Vysvětlení/změna zadávací dokumentace č. 3

na základě zmocnění zadavatele - Statutární město Opava, Horní náměstí 382/69, Město, 746 01 Opava, IČ: 00300535 - Vám poskytujeme změnu nebo doplnění zadávací dokumentace k veřejné zakázce s názvem: „Přestupní terminál Opava východ – ul. Skladištní“.

PŮDORYS 2.NP

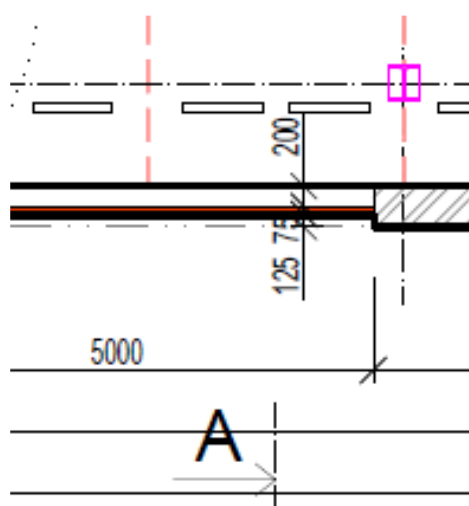
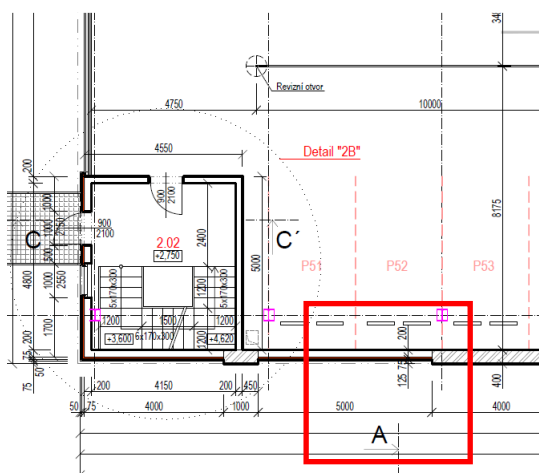
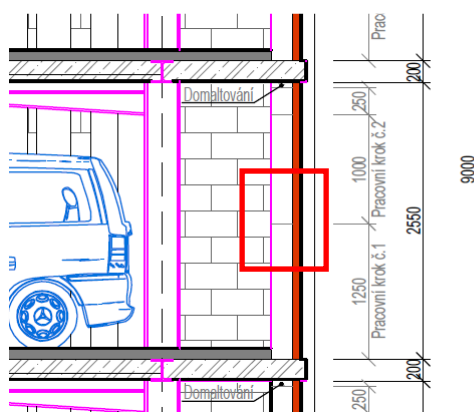
Na odkazovaném výkresu „D.1.1.b-08 Pohledy“ je v legendě uvedeno:

Fasádní keramický obklad - pálená lícová cihla neřezaná (strojově vyráběná) s nízkou nasákavostí (do 6%), nestejnorodý vzhled - tl.75 mm (včetně spárování - šířka ložné / styčné spáry - 10,0 mm, obkladová plocha > 12,0 m² - předepsáno oddílatování - systémovými fasádní dilatační profil plastový - šířky 10 mm)

Stejný popis je i v dalších výkresech – Půdorysy a řezy stavební části:

V dokumentech Technická zpráva a Statický výpočet Ocelové konstrukce je ve výpočtu zatížení uveden materiál KLINKER.

Konkrétní rozměry uvedené v popisu položky odpovídají tzv. „Německému formátu“ – výrobní 240 x 115 x 71 mm.

Pokud má být obklad 75 mm, pak by musel být obklad z cihel na stojato (na kant) a pozbývá důvod čtyř pohledových stran, protože by tyto byly jako ložné plochy.

Rastr, který je graficky znázorněn v pohledech odpovídá spíše obkladovým lícovým páskům.

Od specializovaných výrobců jsme obdrželi vyjádření, že nejsou schopni nabídnout materiál s uvedenými vlastnostmi, aby byly splněny všechny najednou: 1) rozměr 240 x 115; 2) cihla lícová plná, neřezaná, strojově vyráběná; 3) nasákavost do 6%; 4) rustikální; 5) 4 pohledové strany.

Dovolujeme si požádat zadavatele o projednání dotazu s projektantem a architektem a následně o specifikaci, které technické nebo vzhledové vlastnosti je nutno dodržet a jaký je požadovaný pohledový rozměr a tloušťka obkladu?

A zda například nedošlo k tomu, že uvedené požadavky nebyly nedopatřením sjednoceny a správně mělo být uvedeno např.: fasádní keramický obklad, vzhledu pálené lícové cihly, výška horizontálních spar cca 75 mm,...

Je možno provést obklad lícovými klinker pásky a jaká je požadovaná limitní nasákavost?

Pokud je požadována tloušťka obkladu 75 mm, je možno využít materiálů dostupných na trhu pro jinou tloušťku zdiva + obklad z klinker pásků nebo provést přizdívku s kotvením + obklad z klinker pásků?

Fasádní keramický obklad je navržen z cihelných pásků lícové cihly (cihelný pásek – jedna polovina cihly podélně).

Projektová dokumentace platí v plném rozsahu. Při popisu položky 211 ve výkazu výměr došlo k přepisu – administrativní chybě, za kterou se omlouváme.

Nová textace položky:

Cihla pálená lícová plná pro obklad tl. 75 mm.

Pálená lícová cihla neřezaná s nízkou nasákavostí do 6 %, nestejnorodý vzhled, rozměry: 240 mm délka, 75 mm šířka, 71 mm výška, se 3 pohledovými hranami. Popis viz vč. D.1.1.b-08.
